BAGIAN VI

EVALUASI RANCANGAN

6.1 Kesimpulan Review Evaluatif Pembimbing dan Penguji

Gambar 6.1 Rancangan Parkir Kendaraan di Pasar Purwodadi Sebelum Dievaluasi

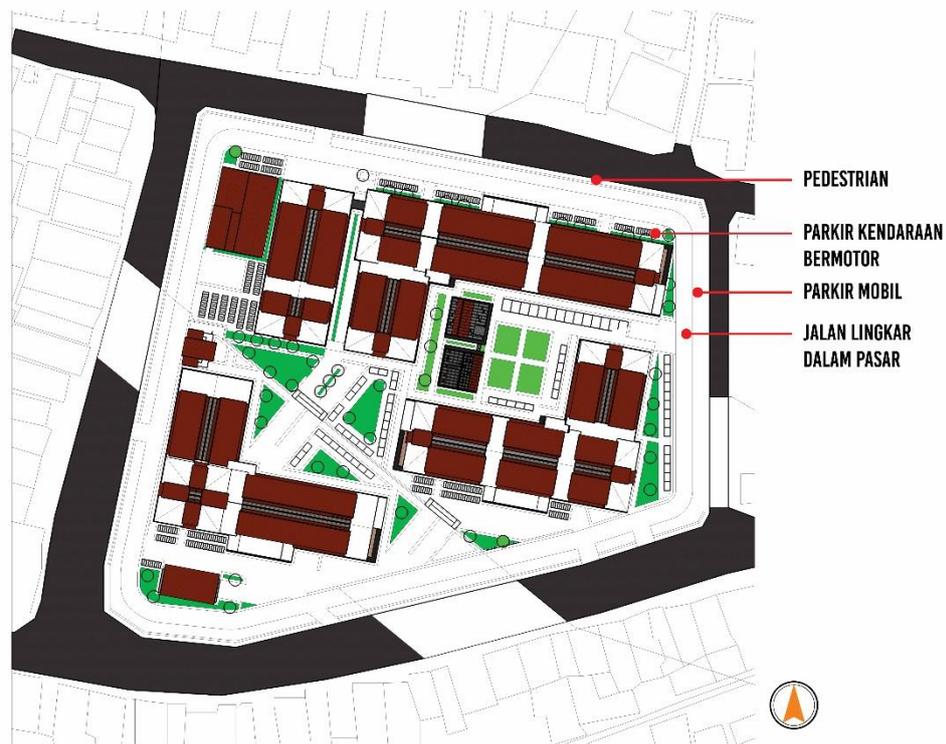
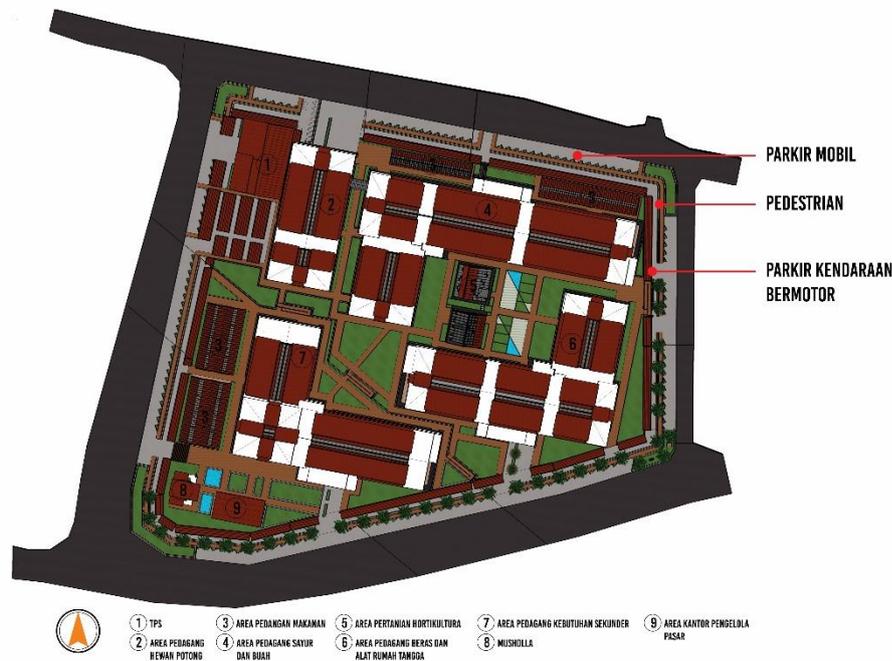
1. Area Parkir Kendaraan

Area parkir sebelumnya terbilang kurang efisien karena membuat pengunjung pasar tidak langsung menuju pasar dan membuat pengunjung jauh bejalan. Selain itu pertimbangan kenaikan jumlah kendaraan juga belum dipertimbangkan.

Setelah direvisi, area parkir dibuat lebih efisien secara akses dan kedekatan dengan area pedagang pasar. Parkir mobil tetap berada di area

dalam pasar (lokasi di sempadan bangunan) dan berhubungan langsung dengan jalan utama. Sedangkan untuk area parkir motor lebih masuk ke dalam dari parkir mobil dengan dibuat terpisah oleh pedestrian pengunjung pasar.
